**ПЛИТЫ МОДЕЛЬНЫЕ СТАЛЬНЫЕ ДЛЯ ОПОК РАЗМЕРАМИ
В СВЕТУ 1200×1000 мм НА ФОРМОВОЧНЫЕ ЛИТЕЙНЫЕ МАШИНЫ
БЕЗ ПОВОРОТА ПОЛУФОРМЫ БЕЗ ДОПРЕССОВКИ**

**ГОСТ
20104—74**

Изменение № 1 ГОСТ 20104—74 Плиты модельные стальные для опок размерами в свету 1200×1000 мм на формовочные литейные машины без поворота полуформы без допрессовки. Конструкция и размеры

Черт. 1

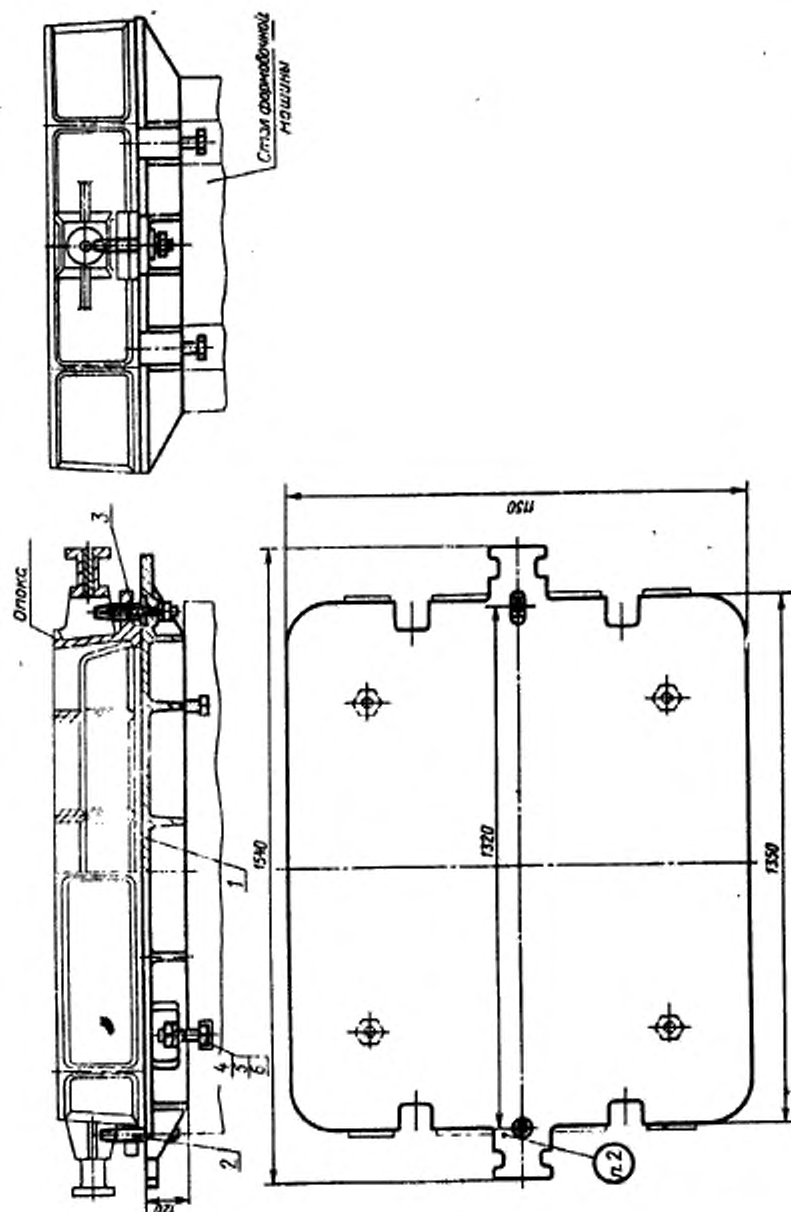
Пункт 1. Чертеж 1. Подрисовочная подпись. Заменить обозначение болта (поз. 4): M16×60.66.05 по ГОСТ 7808—70 на: 7002—2551 по ГОСТ 13152—67.

Пункты 1, 3. Чертежи 1, 2. Заменить слова: «Теоретическая масса» на «Масса, не более».

Черт. 2

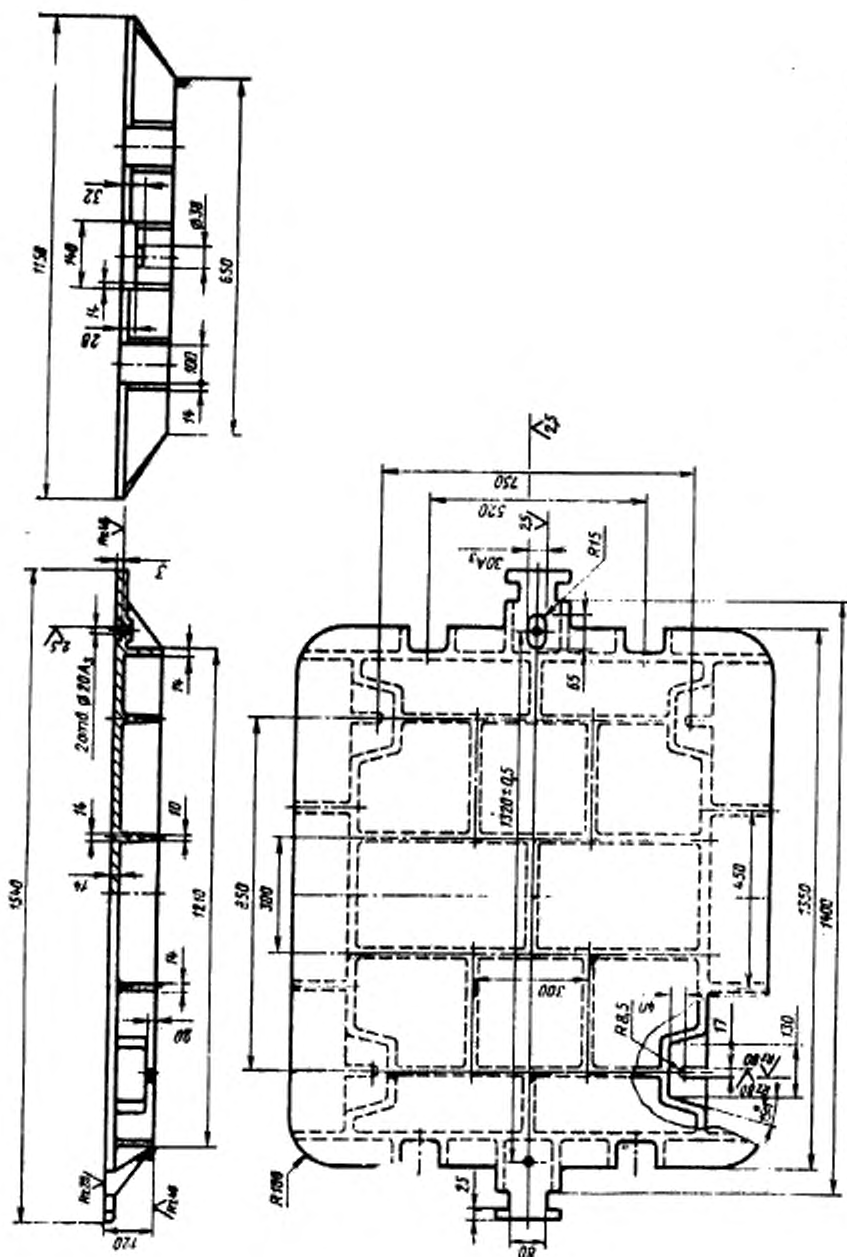
Пункт 3. Чертеж 2. Заменить обозначение: A₃ на H8;

вид сверху. Ребра жесткости на местном разрезе дополнить штриховкой; вид слева дополнить, как указано на чертеже:
